BOLETÍN: 29005

Rótulas de barra de acoplamiento corroídas

Dodge/Plymouth Neon,
Chrysler PT Cruiser

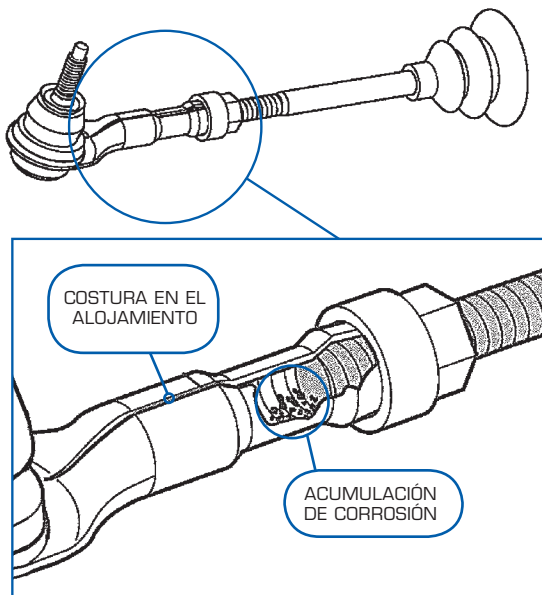
Rótulas de barra de acoplamiento corroídas

La barra de acoplamiento exterior de equipo original (OEM) de fábrica utiliza un alojamiento de acero estampado. Este alojamiento tiene una costura que puede permitir la entrada de agua y su recolección en la cavidad para el ajuste de convergencia. Una acumulación de corrosión en esta zona puede hacer difícil la alineación de las ruedas. La barra de acoplamiento original utiliza un cojinete plástico y no es engrasable, lo que puede afectar su vida útil.

Barra de acoplamiento exterior ES3173RL de MOOG®

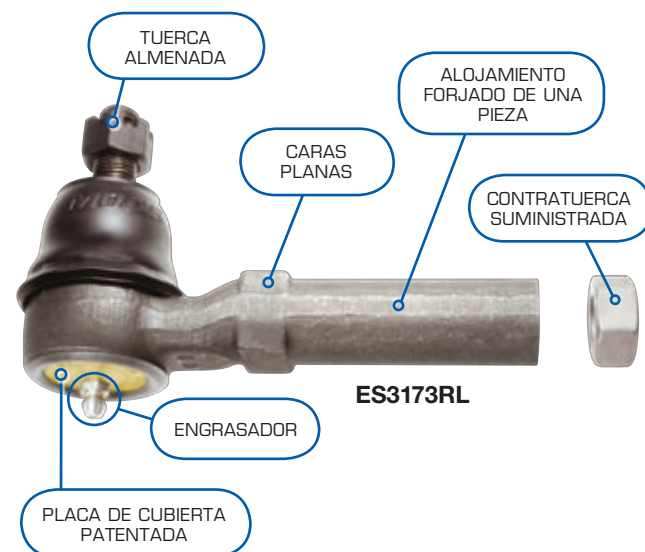
El diseño de MOOG utiliza un alojamiento forjado macizo, que elimina la costura y agrega resistencia. Es engrasable, para ayudar a extender su vida útil. El diseño utiliza también una tuerca almenada tradicional, una chaveta y caras planas para facilitar la instalación. Además, utiliza el diseño patentado de placa de cubierta a presión, para asegurar una prolongada vida útil.
